**Licitación M/87 "Mantenimiento apoyo a Regionales en Rutas
6 y 19 – Circuito Durazno"**

CND-CVU/CC/18/479/2022

COMUNICADO N° 2

Contrato de Mantenimiento Apoyo a Regionales en Rutas 6 y 19 Circuito Durazno

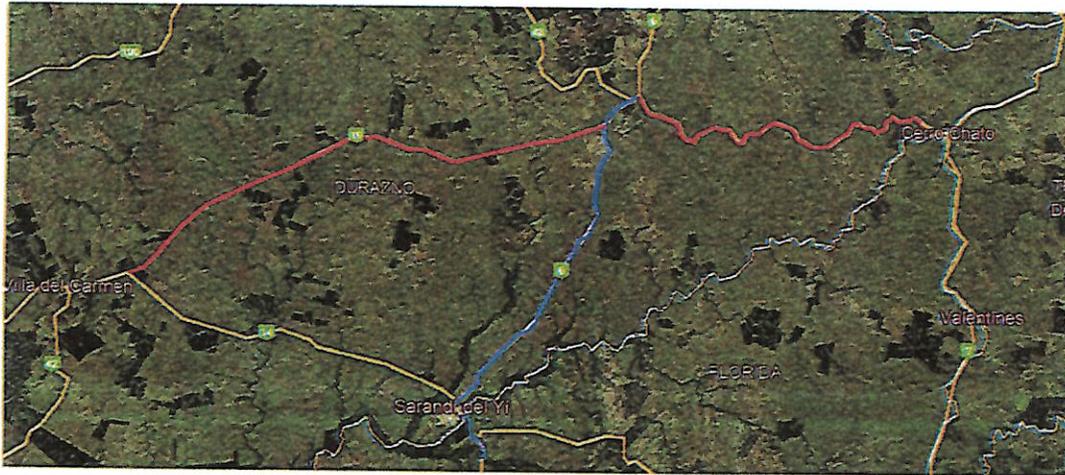
Agradecemos enviar esquema con ubicación de tramos, la descripción de tramos no nos coincide con las progresivas.

Ver enmienda nº 1. Se adjunta mapa donde se indican los límites del contrato.

PERFIL TRANSVERSAL

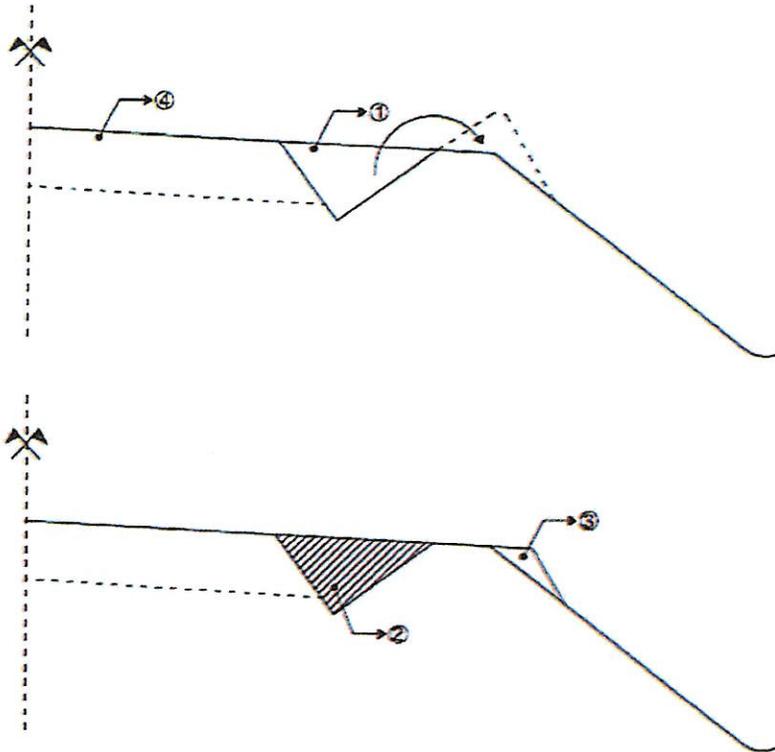
Las referencias de la Lamina 1 de pág. 31, están mal, favor aclarar.

Se modifica Lámina N°1 de cláusula 1.2.3 del Anexo 1 de la Sección 7.

- ① Excavación con motor niveladora
- ② Material granular CBR > 60%
- ③ Conformación hombro
- ④ Pavimento existente
